## Информационный бюллетень №156

Применение уплотнительного кольца 7511.1013638 увеличенного сечения взамен уплотнительного кольца 5340.1213044 на двигателях семейства ЯМЗ-5340/536

Управление по гарантийному и сервисному обслуживанию

Ярославль, Россия, 28 сентября 2015

Рис. 1.

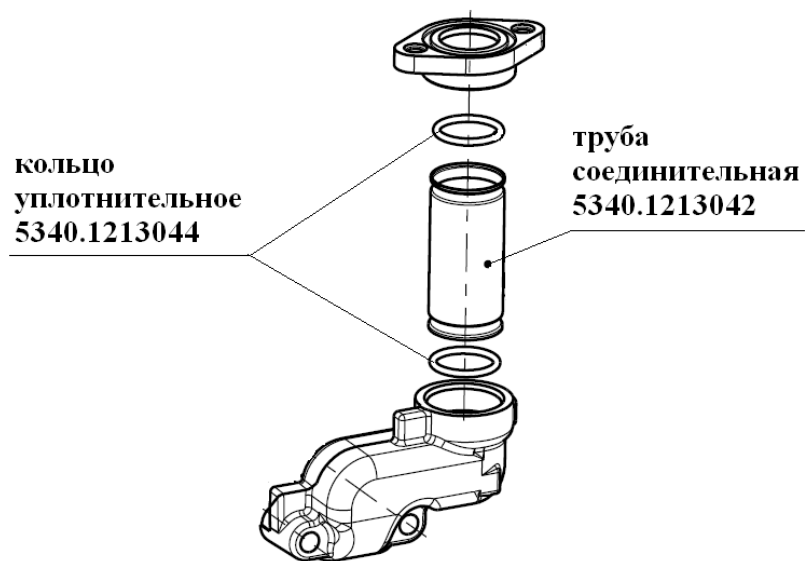
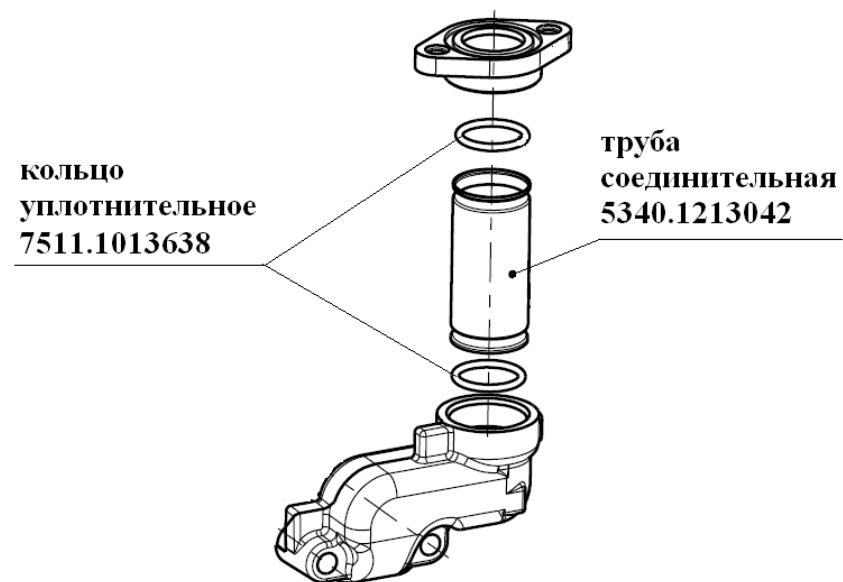
С целью исключения дефекта течи охлаждающей жидкости в местах уплотнения соединительной трубки 5340.1213042 с января 2015 года взамен уплотнительного кольца 5340.1213044 применено уплотнительное кольцо увеличенного сечения 7511.1013638 см. Таблицу 1.

До изменения (рис. 1)		Кол-во	Поставка в зап. части	После изменения (рис. 2)		Кол-во
Кольцо уплотнительное 025-030-30	5340.1213044	2	Н	Кольцо уплотнительное 025-031-36	7511.1013638	2
